Семинар по техническим проблемам

Отопитель/Климатическая установка

05/2005

№	Мероприятие	Тема	Тип / Модель
1	05/05	Обзор темы «Автономный отопитель»	8E/ 8ED/ 8EC/ 4E/4F/ все

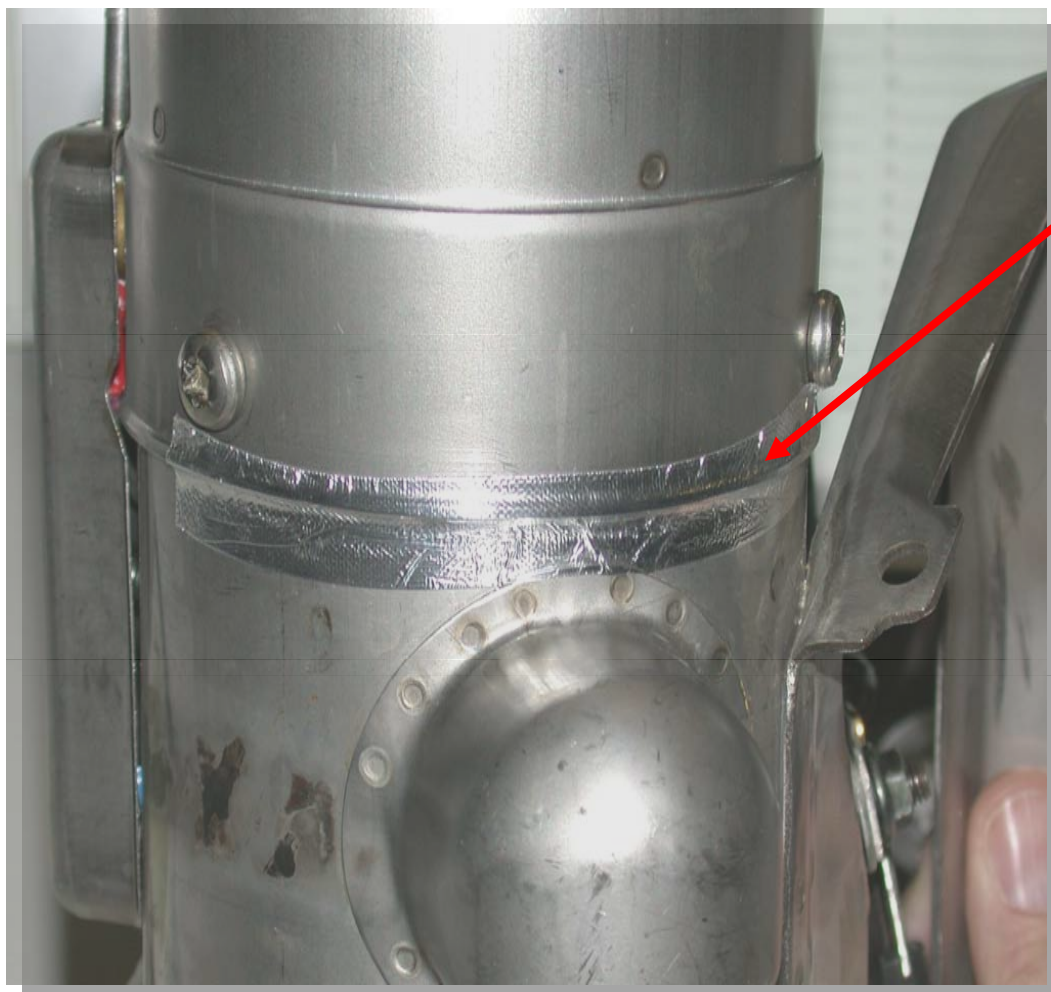
Различные проблемы в работе вентилятора подачи воздуха в камеру сгорания, распылителя и регулятора давления топлива

### Решение для производства:

проклеенный распылитель, начиная с номера шасси 8E 4A 202 800

На всех автомобилях A4 с неисправностью «Дымление автономного отопителя», **отремонтировать отопитель, используя новый ремкомплект: 8E0 298 021 A — для автомобилей с бензиновым двигателем и 8E0 298 021 — с дизельным.**

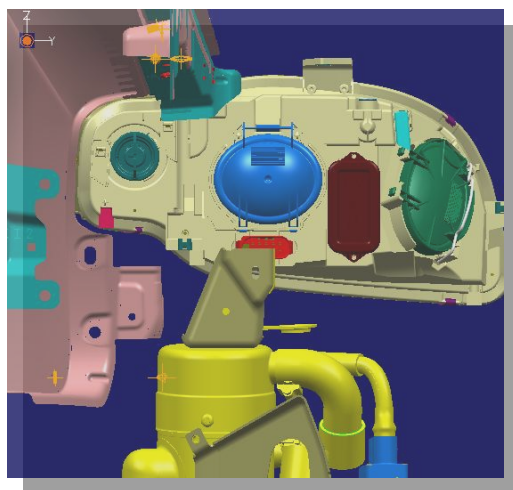
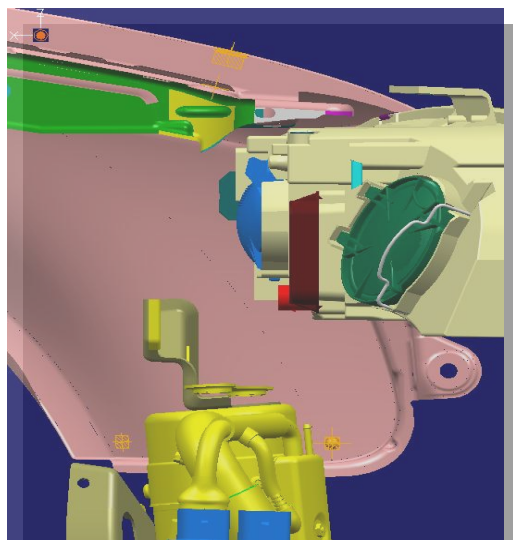
У моделей Audi A4 (B7) с дизельным двигателем тип 8EC — седан и 8ED (универсал) у автономного отопителя отсутствует возможность работы в режиме дополнительного отопления.

**Режим дополнительного отопления во время работы двигателя реализуется с помощью нагревательного элемента РТС, точно так же, как и в автомобилях с двигателями TDI без автономного отопителя!**

**Например, если в автомобиле с дизельным двигателем с включенным с пульта дистанционного управления автономным отопителем запустить двигатель, то произойдет отключение автономного отопителя!**

Далее салон обогревается электронагревательным элементом.

Автономный отопитель не включается при работающем двигателе!

## Фары старой конструкции B6

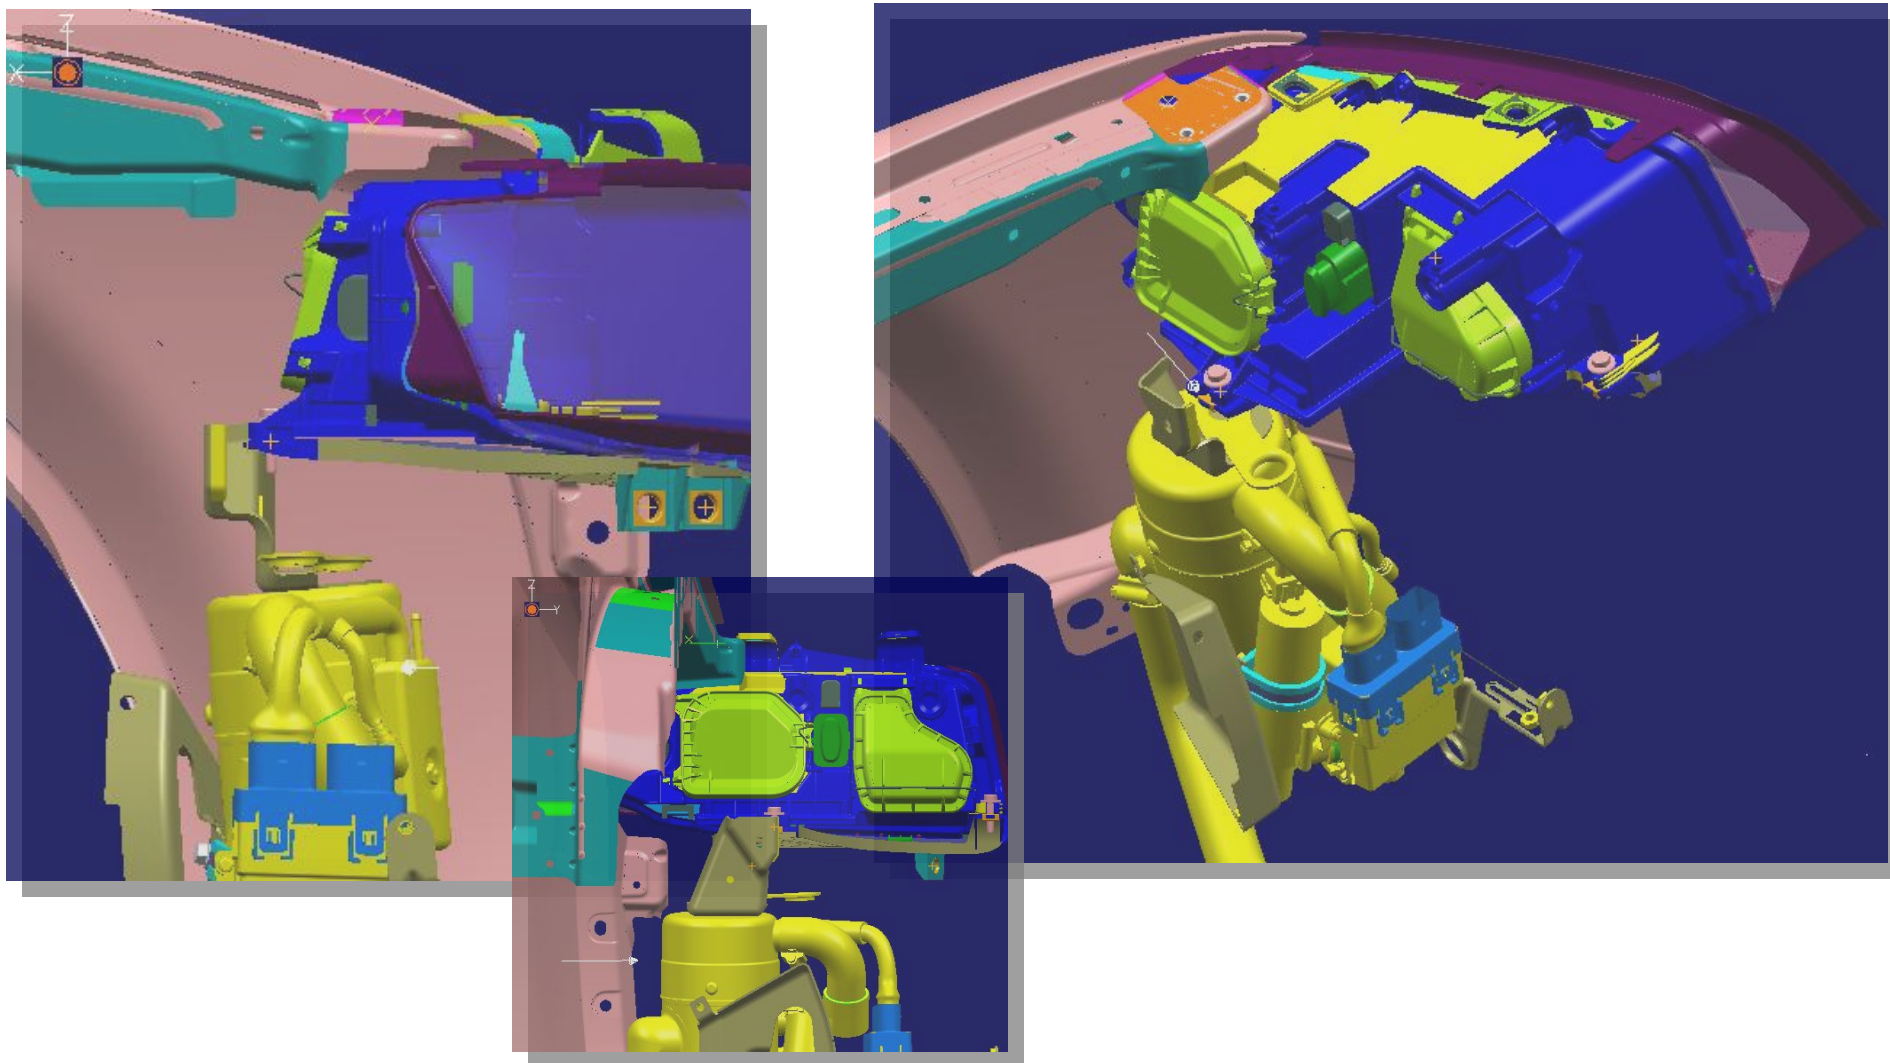
У моделей Audi A4 (B7) с дизельным двигателем  
У автомобиля типа 8EC- седан и 8ED (универсал) со  
встроенным автономным отопителем, в результате  
попадания снаружи в камеру сгорания воды, может  
наблюдаться интенсивное образование белесого дыма.  
В результате изменения конструкции фар при проверке  
герметичности вода может капать с фар и попадать в  
автономный отопитель. Эта вода через отверстия в  
корпусе теплообменника автономного отопителя  
попадает в камеру сгорания.  
В настоящее время разрабатывается концепция  
уплотнений в области преобразователя давления.
